CITTA' DI FRANCAVILLA FONTANA  
Via Barbano Forleo 1/d

**Oggetto: Formazione del Piano Territoriale di Coordinamento della Provincia di Brindisi. Conferenza di Copianificazione ai sensi dell'art.7 LR 20/2001 del 3 luglio 2012 - Contributo del Comune di Francavilla Fontana**

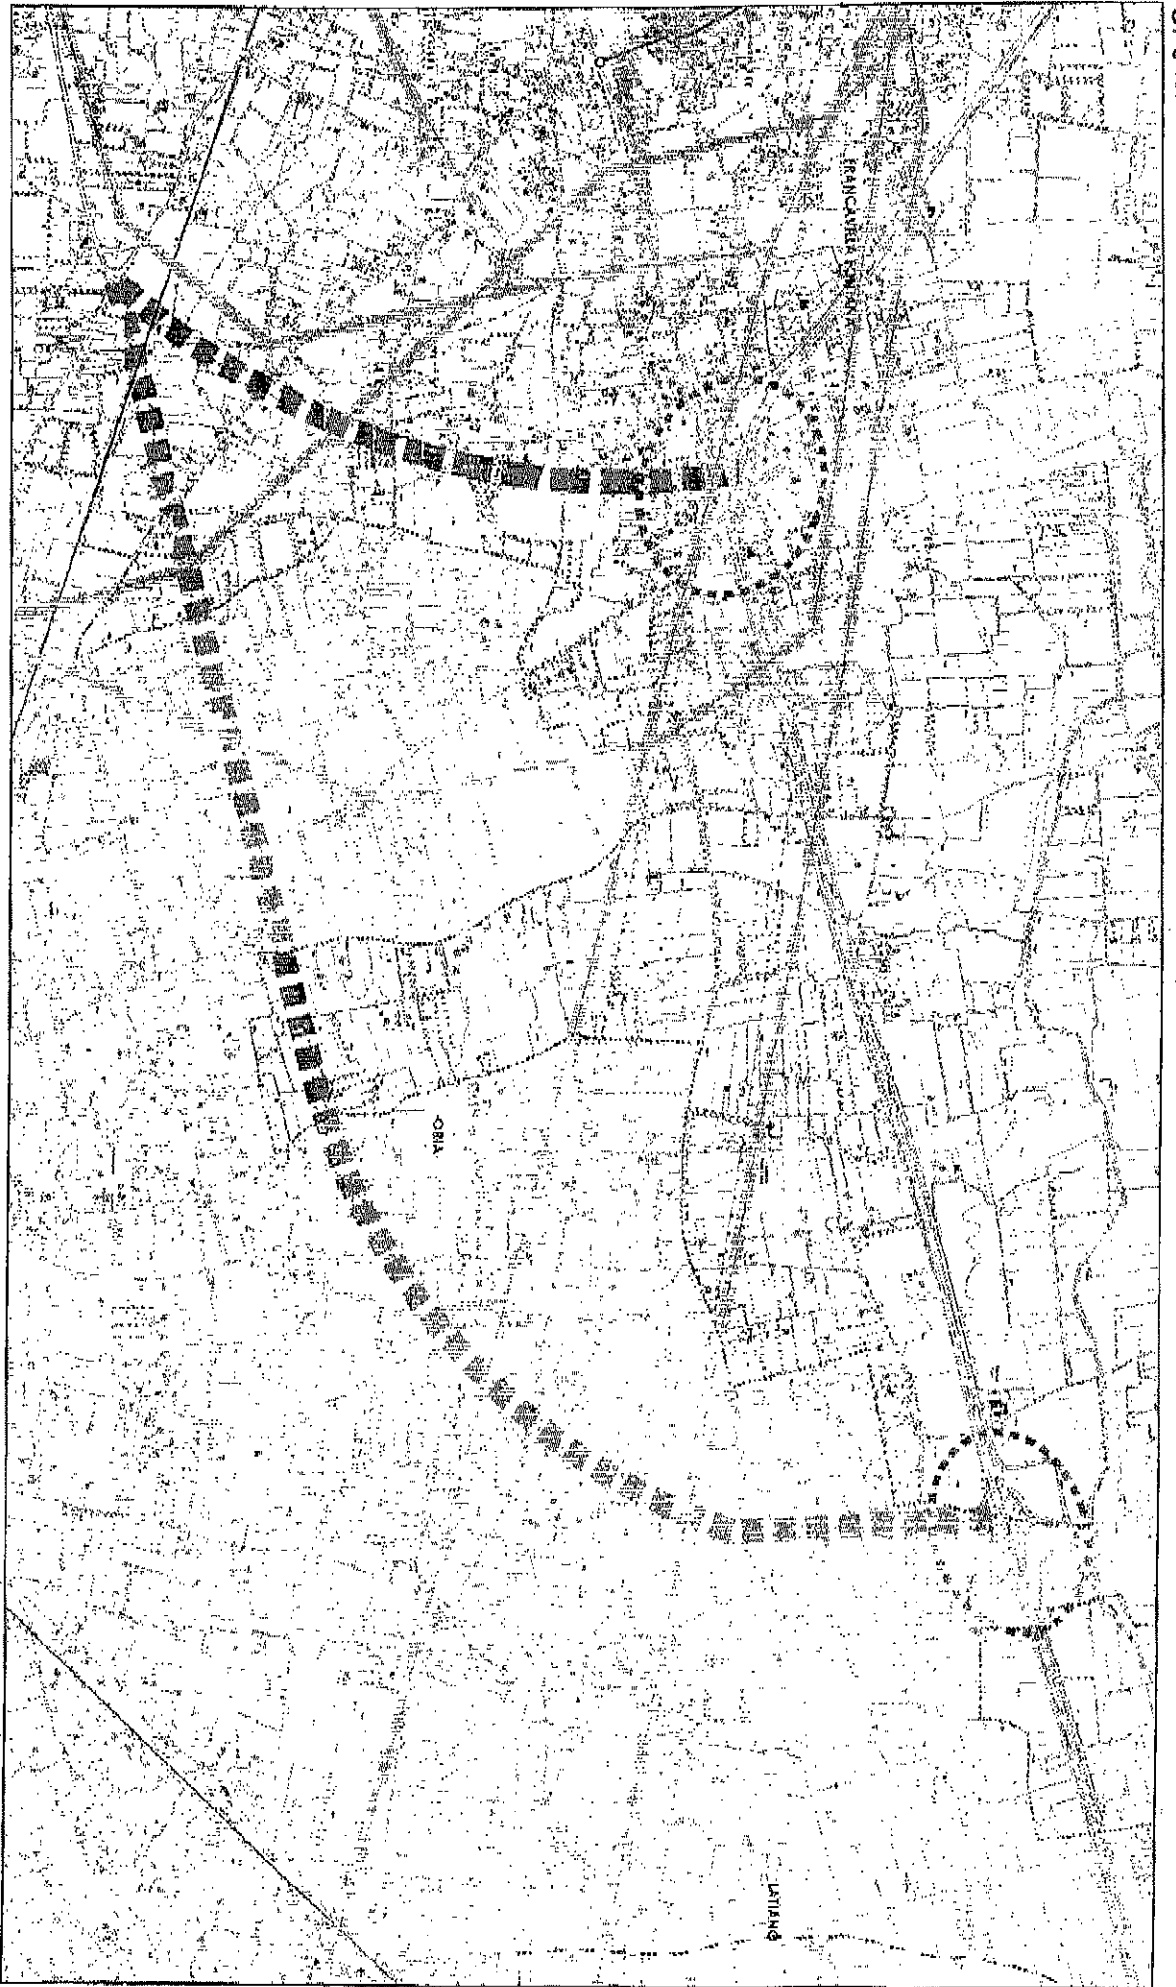
Come anticipato in sede di Conferenza di Copianificazione del PUG di Francavilla Fontana, tenutasi presso il Servizio Assetto del Territorio della Regione Puglia, in data 14 maggio u.s. e sua prosecuzione in data 4 giugno u.s., anche in questa sede, nel prendere atto del mancato riscontro tecnico, si pone come principale tematica da approfondire quella relativa alla messa in efficienza del sistema infrastrutturale; con particolare riferimento agli interventi da realizzarsi da parte della Provincia di Brindisi per il completamento dell'anello a sud dell'abitato del Comune di Francavilla Fontana. Come affermato nelle previsioni strutturali del PUG e sottolineato nel Rapporto Ambientale, per il completamento dell'anello sud sono individuate due possibilità alternative, riportate nell'allegato elaborato grafico, da condividere con l'Amministrazione provinciale competente:

1. una prima, inserita nella proposta nello schema di PTCP, che completa l'anello innestandosi sullo svincolo "Francavilla est" della SS 7
  2. una seconda, in alternativa alla prima, proposta da questa Amministrazione Comunale a seguito degli approfondimenti tecnico-scientifici e dei più aggiornati quadri conoscitivi elaborati dal gruppo di progettazione del PUG. Il tracciato proposto prevede il ricongiungimento con la SS 7 in prossimità dello svincolo per Oria, in parte al di fuori del territorio comunale di Francavilla, utilizzando parzialmente il tracciato esistente tra Oria e la SS7, previo adeguamento dello stesso al Tipo C del Codice della Strada.
- La proposta alternativa scaturisce dalle criticità rilevate in merito al tracciato inserito nello schema del PTCP e correlate ad un contesto analizzato a scala comunale :

- realizzabilità in parte compromessa dalla presenza di numerosi edifici e relativi accessi lungo il tracciato, con conseguenti problematiche relative agli espropri;
- maggiori difficoltà di superamento della linea ferroviaria
- innesto sullo svincolo "Francavilla est" della SS 7, che già allo stato attuale necessita di interventi migliorativi ai fini della sicurezza.

Diversamente, la seconda proposta, pur costituendo un percorso più lungo, consentirebbe maggiori margini di intervento con parziale riutilizzo di viabilità preesistente.
